Onderwerp: FW: Aanvraag advies over Aeriesberekening (zonnepark Enerzjyk Skûlenboarch BV)

Onderwerp : voorontwerp bestemmingsplan Zonnepark Skûlenboarch

Auteur	Omgevingszaken
Datum	10 februari 2021
Naam bestand	01847793
Primair nummer	01843206
Plan	voorontwerp bestemmingsplan Zonnepark Skûlenboarch (op zandwinplas tussen Drogeham en Kootstertille)
Gemeente	Tytsjerksteradiel

Omschrijving	AERIUS kenmerk	
Enerzyk Skulenboarch	RoVcszseM6u2	
Datum berekening	Rekenjaar	Rekenconfiguratie
11 november 2020, 12:40	2020	Berekend voor natuurgebieden

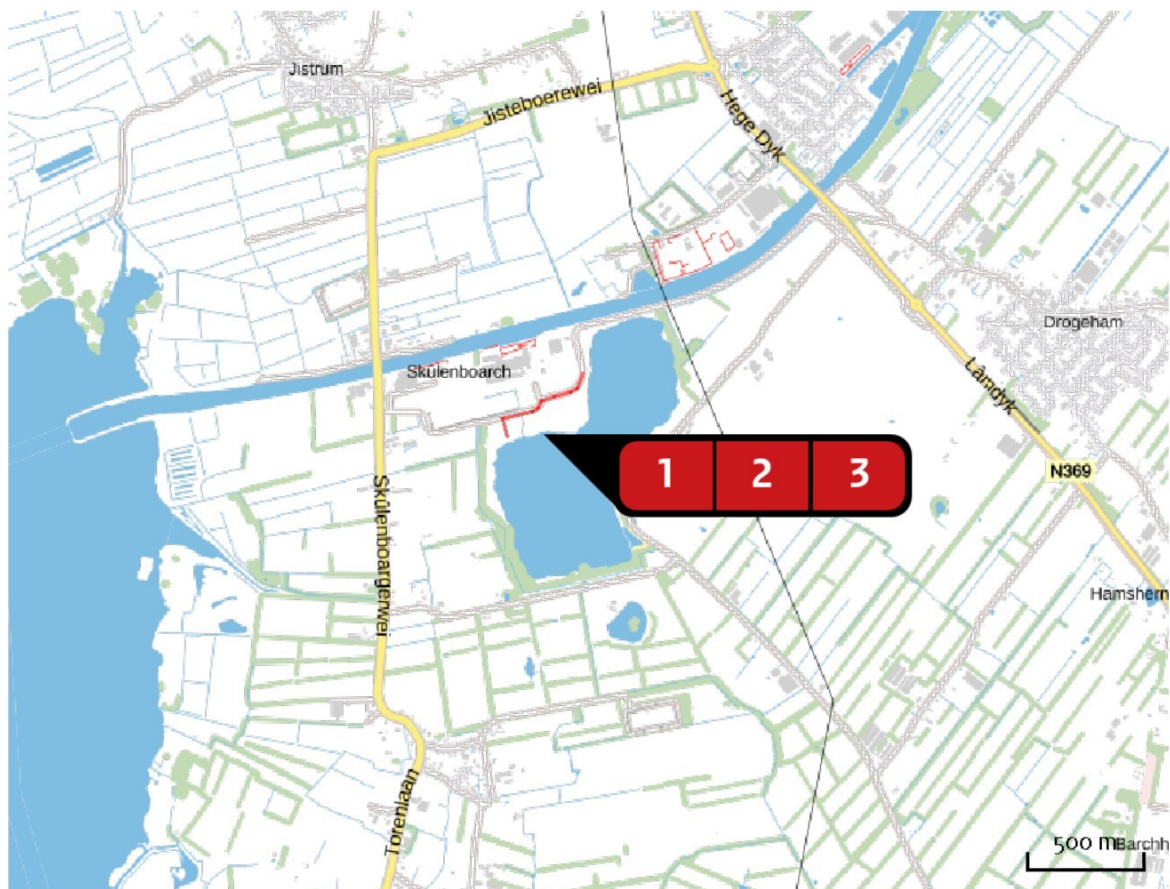
- Ik haal niet uit de AERIUS berekening met kenmerk RoVcszseM6u2, d.d. 11 november 2020, of er in de gebruikersfase rekening is gehouden met het schoonmaken van de zonnepanelen. Dit gebeurt immers 10 tot 20 keer per jaar. Er zou dan worst-case benaderd moeten worden. Ditzelfde geldt voor de recreatie. Wat is er qua dagrecreatie meegenomen in de AERIUS berekening?
- Wordt er ook gebruik gemaakt van aggregaten? Zo ja, dan dienen deze meegenomen te worden in de AERIUS-berekening.
